Asunto: Plan de Remediación Propuesta Modificado en Respuesta a la Carta de la LEA del 1 de mayo de 2025

PROJECT TITLE:
CHIQUITA CANYON CASTAC, CALIFORNIA

DUAL- COMPLETION SOIL VAPOR EXTRACTION WELL DETAIL
NOT TO SCALE

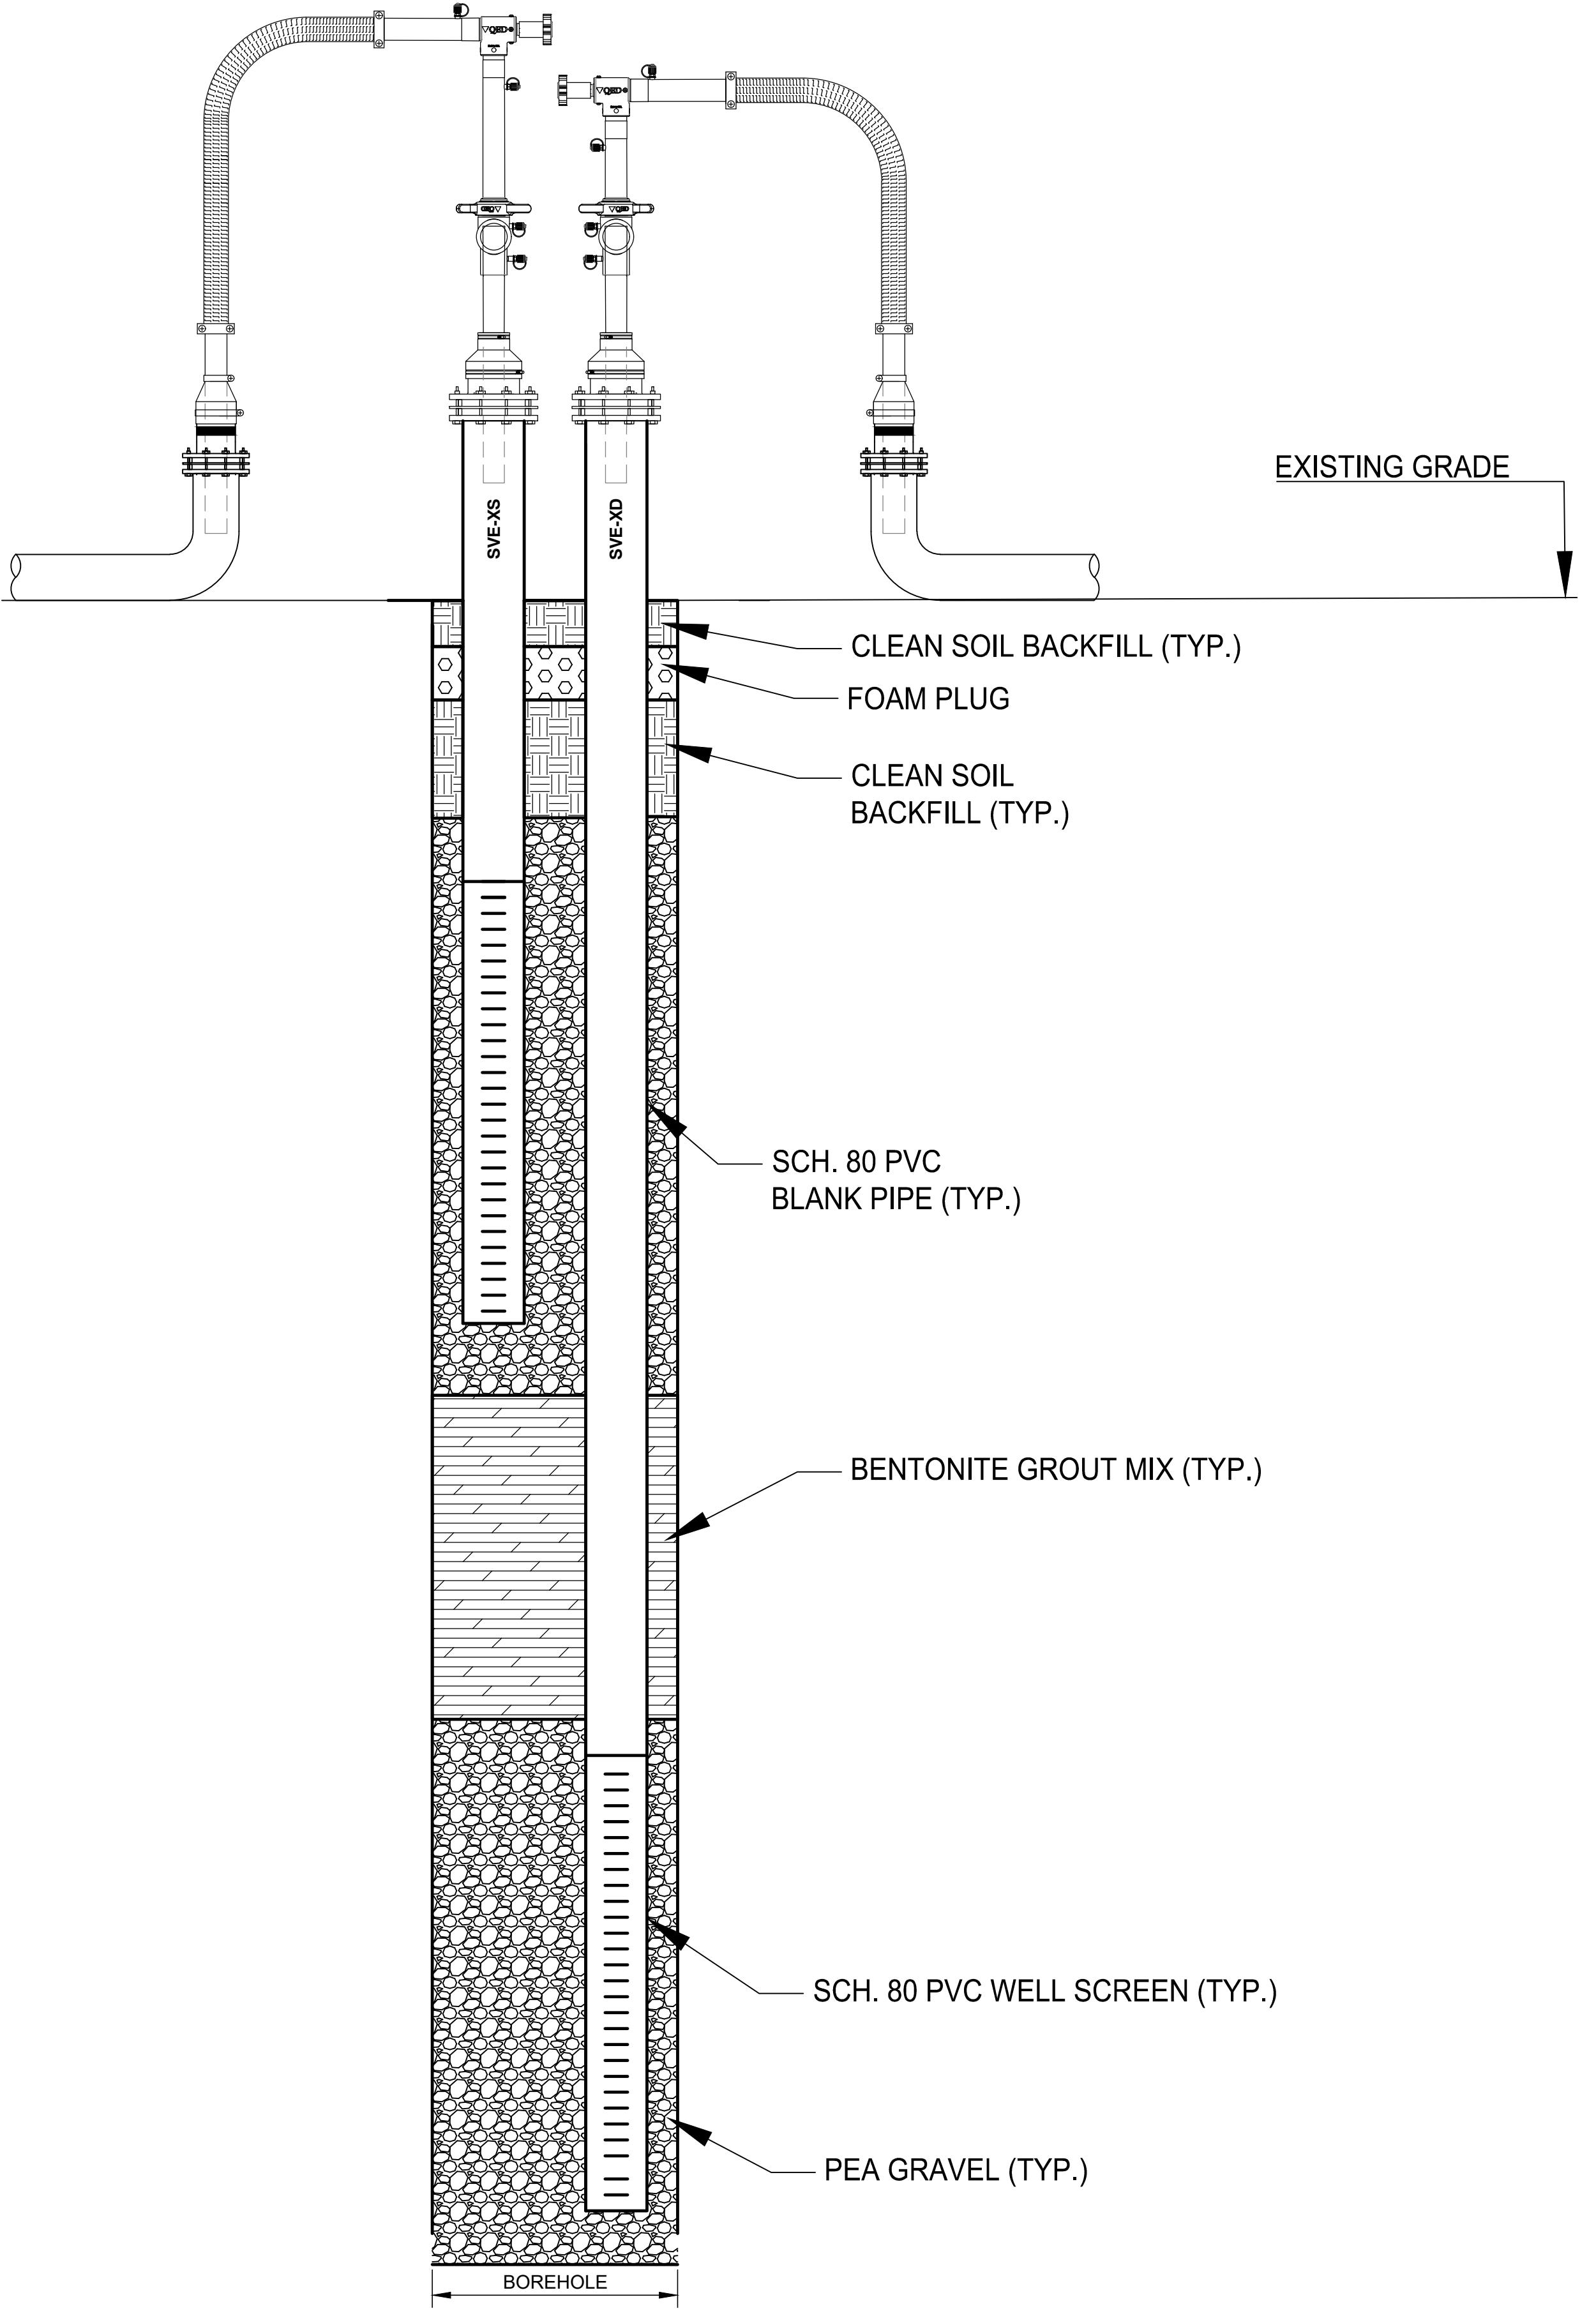
***Punto 2:** Proporcionarle a la LEA un mapa que muestre las ubicaciones y los detalles del diseño de los nuevos pozos de extracción de vapor del suelo (SVE) para su revisión y aprobación antes de su instalación. CCL se asegurará de que los pozos de monitoreo perimetrales no se ubiquen dentro del radio de influencia de los pozos de SVE para evitar que se vean afectados los resultados de los monitoreos. Por favor, observe la*

En el **adjunto A** se incluye un mapa de las ubicaciones aproximadas de los nuevos pozos de extracción de vapor del suelo (SVE) propuestos. El radio de influencia exacto de los nuevos pozos de SVE no pueden calcularse debido a que se desconocen los estratos geológicos exactos que se encontrarán durante la perforación. Como se muestra en el Adjunto A, los nuevos pozos de SVE se colocarán más lejos de las sondas existentes y más cerca de los desechos que los pozos de SVE existentes, de esta manera reduciendo la posibilidad de influenciar las sondas de monitoreo perimetrales en relación a las que están instaladas actualmente. Además, para cumplir con el Título 27 CCR, las sondas de monitoreo perimetrales se encuentran dentro de los 100 pies desde el borde de los desechos; debido a esto, la distancia máxima posible entre las sondas de monitoreo y los pozos de SVE es limitada. Ante una mayor consideración de estos detalles y a los comentarios de CalRecycle, la cantidad máxima de SVEs posible se limita a dos (2) lugares, cada uno con dos SVEs colocados a diferentes profundidades dentro del mismo pozo, dando un total de cuatro (4) SVEs. Esta cantidad de pozos es suficiente para recoger la migración de LFG antes del límite de cumplimiento. En el Adjunto A se proporciona un plan que muestra la distancia entre el borde de los desechos, las sondas de monitoreo, los pozos de SVE existentes y los nuevos pozos de SVE propuestos.
